Město Turnov

ČGS-441/21/763*SOG-441/0757/2021

Aktualizace posouzení stabilitní situace skalních masivů na levém břehu řeky Jizery v Šetřilovském parku na pozemku parc. č. 2826 v k. ú. Turnov

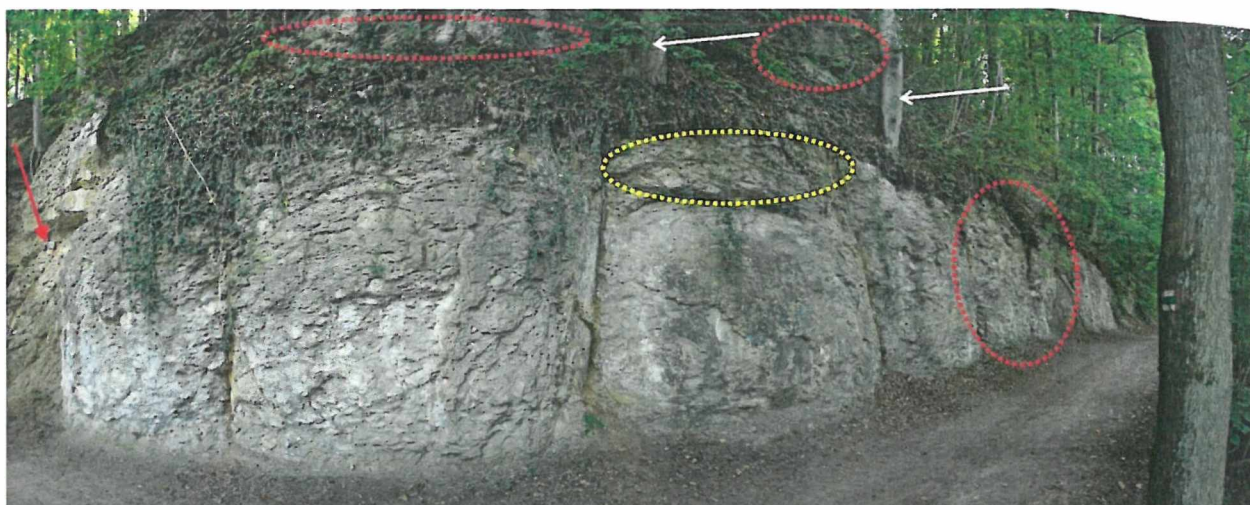
Foto 8 Panoramatický pohled na skalní defilé od říční z roku 2017 (*červená šipka vlevo*). Červené tečkované elipsy označují místa, která budou odtěžena z důvodu jejich oddělenosti od masivu. Žlutá elipsa naznačuje část skalní stěny, která bude stabilizována silově kotvami (dle Klinčůch – Holý 2018). Bílé šipky ukazují na stromy s dezintegračním účinkem na masiv, které budou odtěženy.

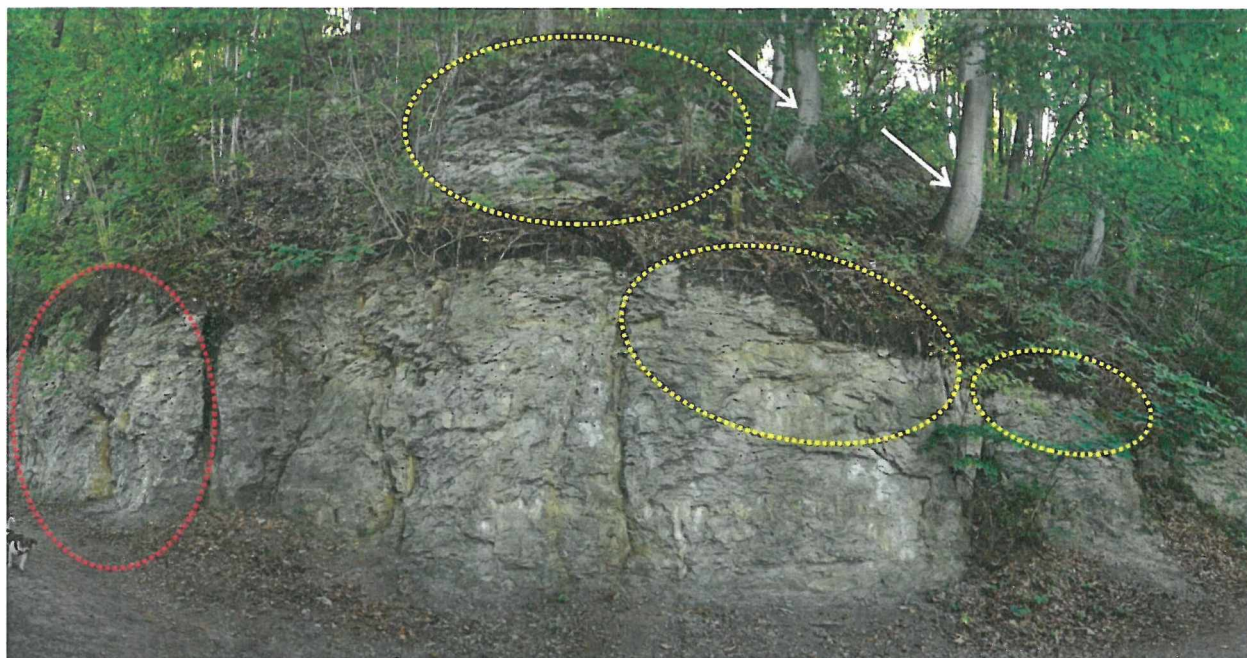
Foto 10 Panoramatický pohled na část výchozů přibližně ve středním úseku. Červenou tečkovanou elipsou vlevo je označena část určená k odtěžení (viz foto 8); místa silové stabilizace kotvením naznačují žluté tečkované elipsy od středu doprava (Klinčůch – Holý 2018). Bílé šipky ukazují na stromy s dezintegračním účinkem na masiv, které budou odtěženy.

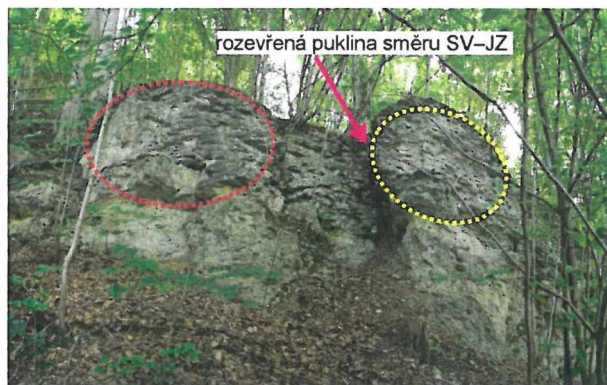
Foto 14 Západní část prvního stupně geomorfologického patra bezprostředně přiléhajícího k cyklostezce. *Červená tečkovaná elipsa vlevo* naznačuje partii k odtěžení (Klinčůch – Holý 2018). Skalní útvar ve *žluté tečkované elipse vpravo* bude stabilizován kotvením přes rozevřenou puklinu, jak naznačuje *fialová šipka*.
